## RECUEIL DES AVIS ISSUS DE LA CONSULTATION AUPRÈS DES MINISTÈRES ET ORGANISMES

OBJET : Modification du projet d'implantation d'une mini-centrale  
hydroélectrique au barrage Matawin

# **Projet d'implantation d'une mini-centrale au pied du barrage Matawih**

**Étude d'impact sur l'environnement (mai 2004)**

**Succès de pêche rivière Mattawin de 1982 à 2003**

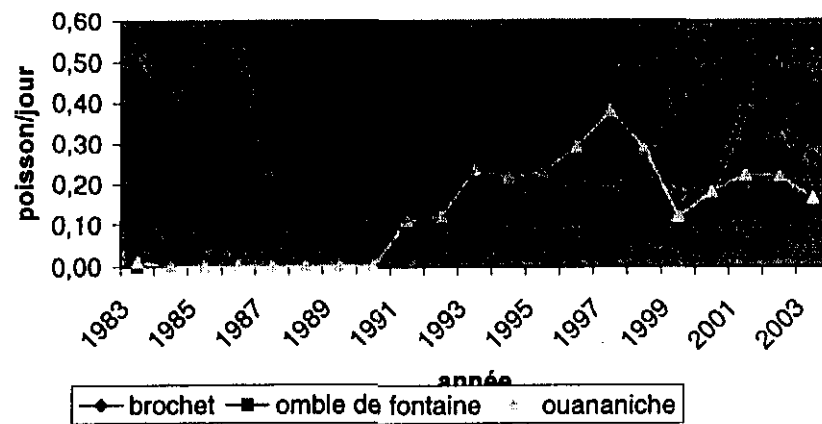
Les modifications au régime d'exploitation furent faits en collaboration avec les gens du milieu, surtout en amont, et pour des raisons fauniques afin d'éviter un trop fort confinement de la faune ichthyenne présente dans le réservoir. En effet, alors qu'à sa cote maximale le réservoir Taureau occupe une superficie de 95 km<sup>2</sup>, celle-ci n'est plus que de 8 km<sup>2</sup> à sa cote minimale (343m). Au cours de la période 1996-2003 le débit dans la rivière Mattawin est généralement à la baisse de février à septembre et en hausse de octobre à janvier (figure 2-3). Il serait intéressant ici de noter la différence de débits entre la période 99-2003 et 96-98 afin d'évaluer les modifications apportées au régime d'écoulement. En effet, le pattern de débits dans la rivière Mattawin n'est pas celui en vigueur de 1996 à 2003 mais plutôt celui de 1999-2003. En outre, les résultats de la pêche sportive dans la rivière Matawin semblent indiquer des changements dans le succès de pêche notamment pour l'achigan qui est à la baisse depuis 1999 alors que le succès pour le doré jaune est en hausse. (voir tableau 1)
